OGGETTO: ricorso cautelativo per passaggio metanodotto Larino - Chieti e conseguente esproprio

- in data 23 dicembre 2014 veniva pubblicato sui quotidiani IL CENTRO e IL QUOTIDIANO il progetto per la realizzazione del metanodotto LARINO - CHIETI, DN 600 (24"), DP 75 bar, presentato dalla ditta S.G.I. S.p.A. (Società gasdotti Italia);

Allegato "A"

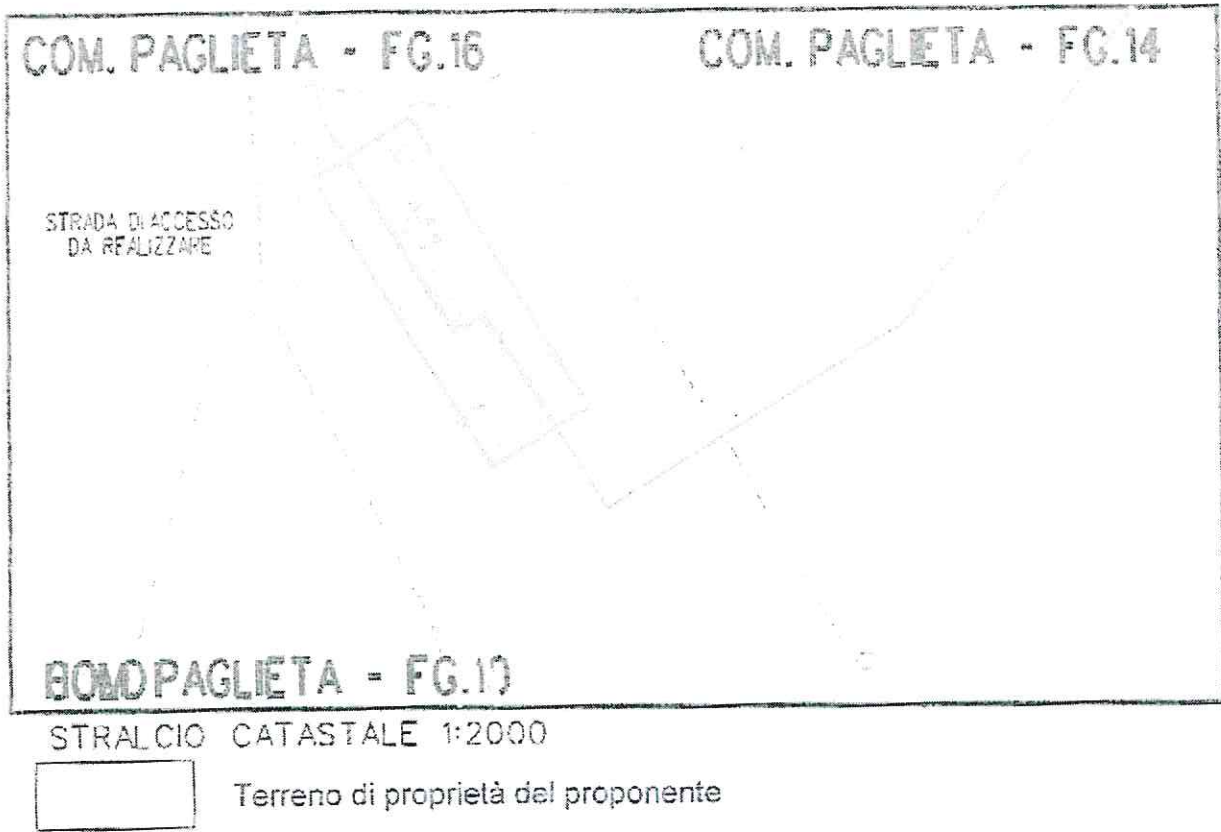
- a seguito dell'analisi e della lettura del progetto definitivo sopra riportato, la sottoscritta ricorrenza ha constatato che sul terreno di sua proprietà, sito nel Comune di Paglieta distinto nel Catasto Terreni al Foglio 18 Particella nn. 206 e 4209 esteso complessivamente mq. , la ditta proponente intende non solo passare con la rete infrastrutturale metanifera ma addirittura realizzare in una parte del proprio terreno un impianto per la raccolta della impurità e il trattamento del metano denominato "IMPIANTO TRAPPOLA n. 8" di dimensioni mt. 77,94 x mt. 26,79 da quanto desunto dal Progetto definitivo Disegno PQ-1407 (Cfr. allegato "A" con l'individuazione del terreno di proprietà del ricorrente);

Allegato "C"

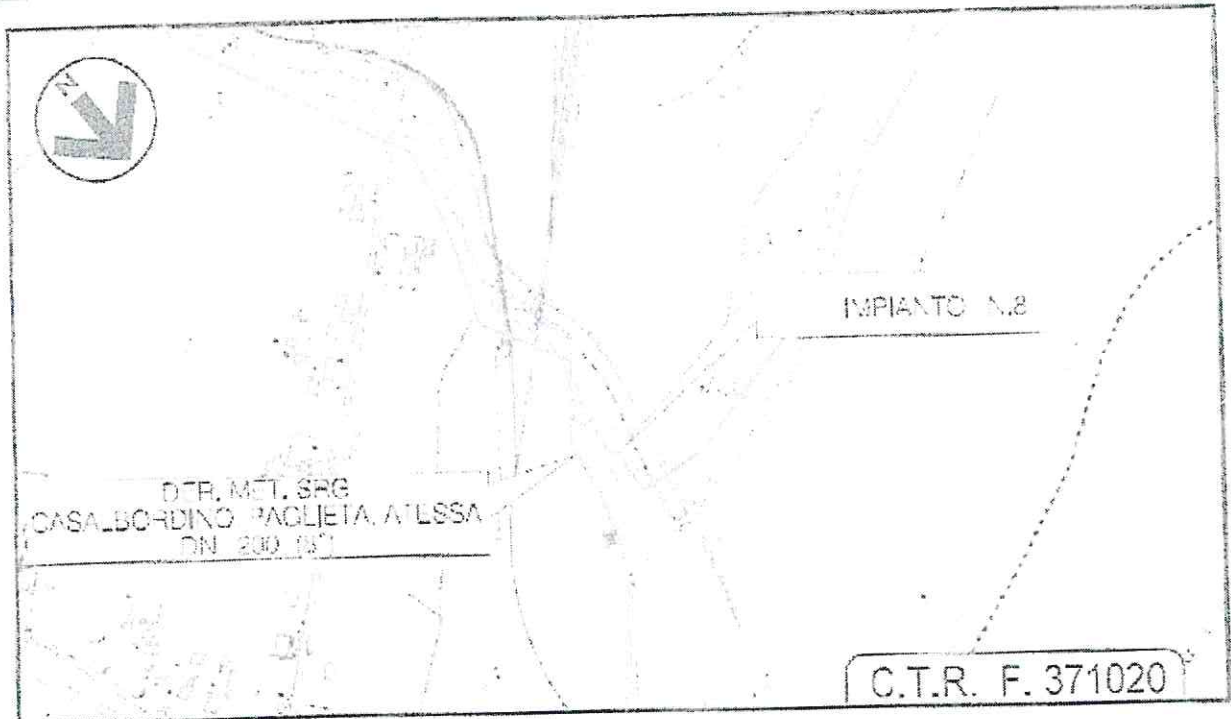
1. accorci il proprio percorso curvando prima di intercettare i terreni situati a margine della strada comunale e l'argine del fiume Sangro (Cfr. allegato "C");
2. intercetti il fiume Sangro seguendo e ripercorrendo le linee infrastrutturali (strade, ferrovia, ponti, ecc.) già esistenti evitando di implementare e aggiungere altri attraversamenti che costituirebbero danni ulteriori al paesaggio e all'ecosistema.
